改善箇所説明図-①

改善箇所説明図－②

改善箇所説明図－③

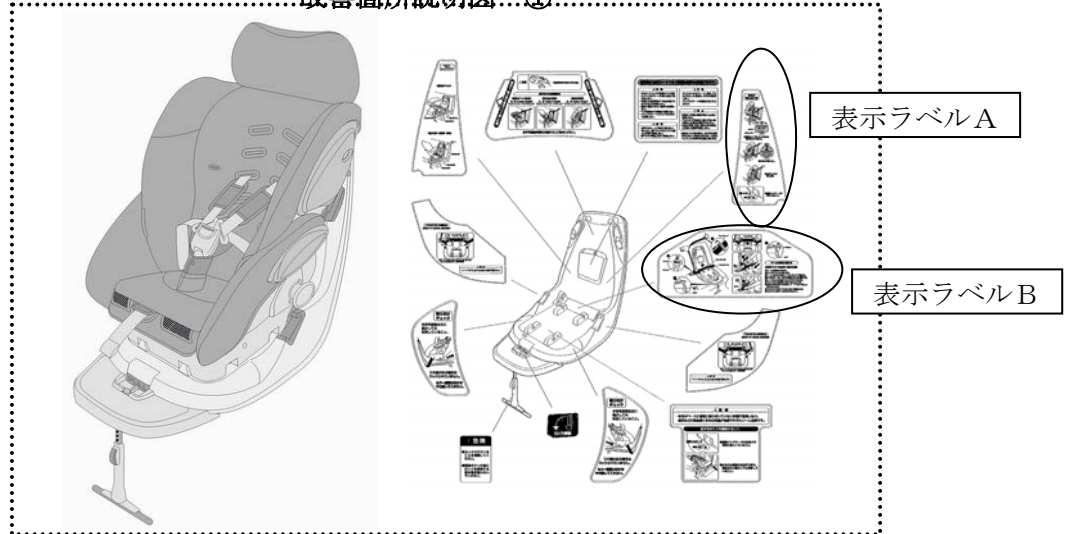
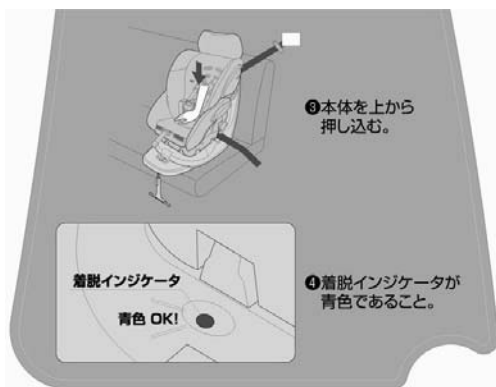
本体のベースへの取り付け確認方法を追記。

車両シートのヘッドレストの取り扱いを追記。

- ・ 車両シートのヘッドレストの取り扱いを追記した表示ステッカーとする。

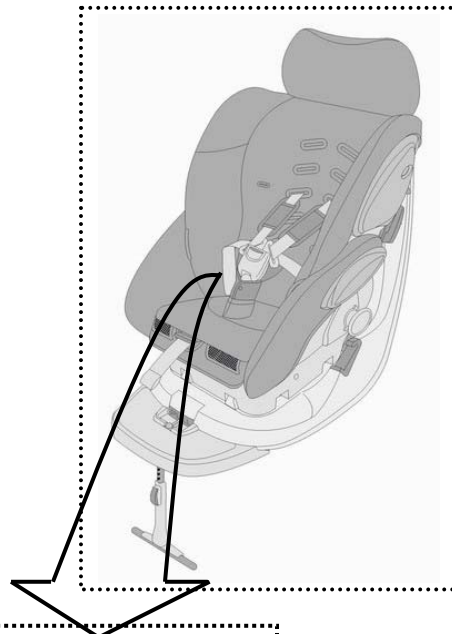
車両シートへのヘッドレストの取り扱い及び本体のベースへの取り付け確認方法等を追記。

車両シートへのヘッドレストの取り扱い及び本体のベースへの取り付け確認方法等を追記。

- 「取扱説明書」及び「取付説明ビデオ」を車両シートへのヘッドレストの取り扱い及び本体のベースへの取り付け確認方法等を追記した「改訂版」とする。

基準不適合箇所拡大図

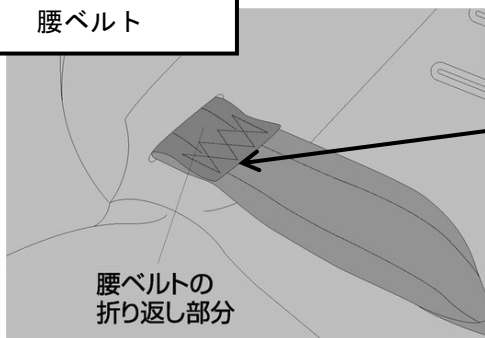
基準不適合発生箇所

年少者用腰ベルトにおいて、縫製が不適切なため当該ベルト端末部の表面が固いものがある。そのため、乳児をチャイルドシートに乗車させベルトを装着した場合に、当該ベルト端末部で肌の露出部に擦過傷を負うおそれがある。

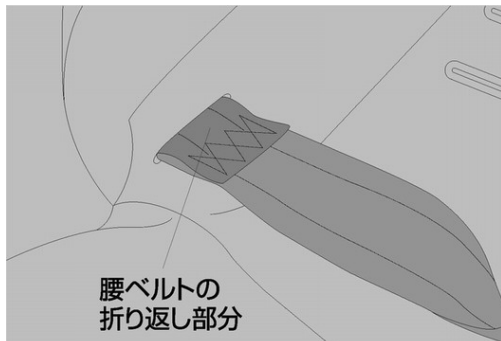
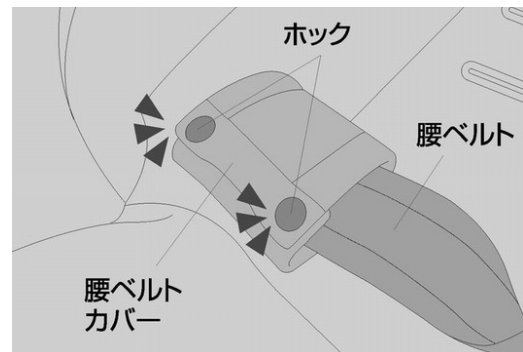
腰ベルトの折り返し部を覆う「腰ベルトカバー」を追加する。

- ・ 装置の付属品に「腰ベルトカバー」を追加する。
